Von: Schindler, Thomas (GDKE) <thomas.schindler@gdke.rlp.de>
Gesendet: Montag, 15. Januar 2024 11:27
An: NeumannR
Betreff: Beteiligung TÖB: Schornsheim Bebauungsplan Nr. 8 "Gänsweide":
frühzeitige Beteiligung bzw. erneute Beteiligung

Beteiligung TÖB: Schornsheim Bebauungsplan Nr. 8 "Gänsweide": frühzeitige Beteiligung
Ihr Zeichen: BU-511 222 3:07.8/neu.
Ihr Schreiben vom: 11.01.2024

Stellungnahme nach § 4 Abs. 1 BauGB Bebauungsplanentwurf

Planvorhaben: **Bebauungsplan Nr. 8 'Gänsweide'**
Gemarkung: **Schornsheim**

Nieder- Saulheim Flur 42 Flurstücke 86 und 87:

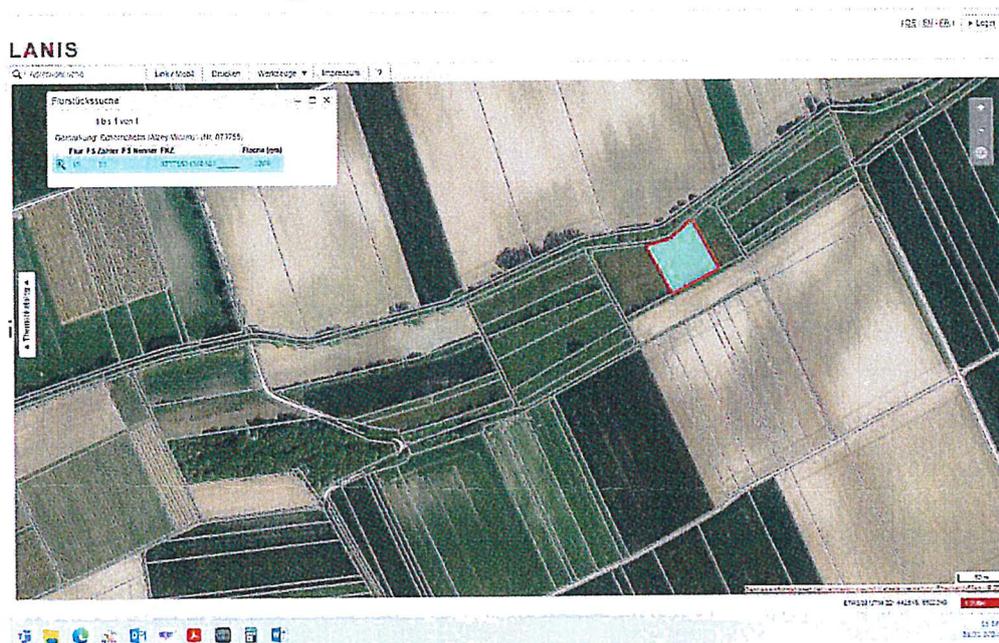
Beide Flurstücke werden durch eine Baumreihe getrennt und grenzen an eine Baumgruppe an. Die Grundstücke befinden sich laut Luftbild in der aktiven Bewirtschaftung auch hier regen wir eine PIK Maßnahme an.
